Informe Consolidado de Solicitud de Aclaraciones, Rectificaciones y/o Ampliaciones Complementario a la Declaración de Impacto Ambiental del Proyecto "PMGD Falúa"

Nombre del Titular : Falúa SpA
Nombre del Representante Legal : Roberto Mayol Brierley
Dirección : Príncipe de Gales 5921 Of 1602 La Reina, Santiago

El presente Informe Consolidado de Solicitud de Aclaraciones, Rectificaciones o Ampliaciones a la Declaración de Impacto Ambiental del proyecto "PMGD Falúa", contiene las observaciones generadas en virtud de la revisión de la Adenda.

Figura 3-1 Área de Influencia

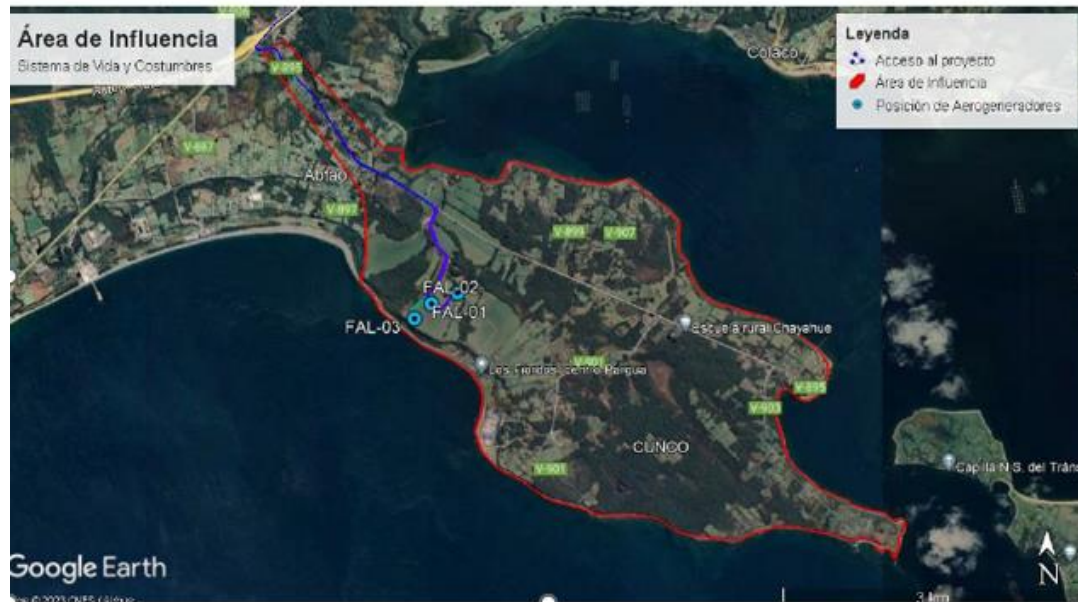
- Letra a), efectivamente el proceso de PAC anticipada corresponde a un proceso de carácter voluntario, sin embargo, es preciso indicar, que lo adecuado es que éste sea llevado a cabo en el área de influencia definida en el proyecto, en este caso, lo ha definido para el objeto de protección de sistemas de vida y costumbres de grupos humanos, como la península de Chayahué, tal como se aprecia en la siguiente imagen presentada en la DIA:

- Letra b) respecto de lo observado, se solicita presentar respaldos (medios de verificación) y anexo metodológico respectivo que dé cuenta de los acercamientos llevados a cabo tanto en etapa previa a la presentación de la DIA y con posterioridad a esta. Se aclara asimismo, que el levantamiento de información es un deber de los Titulares de los proyectos, no del SEA.
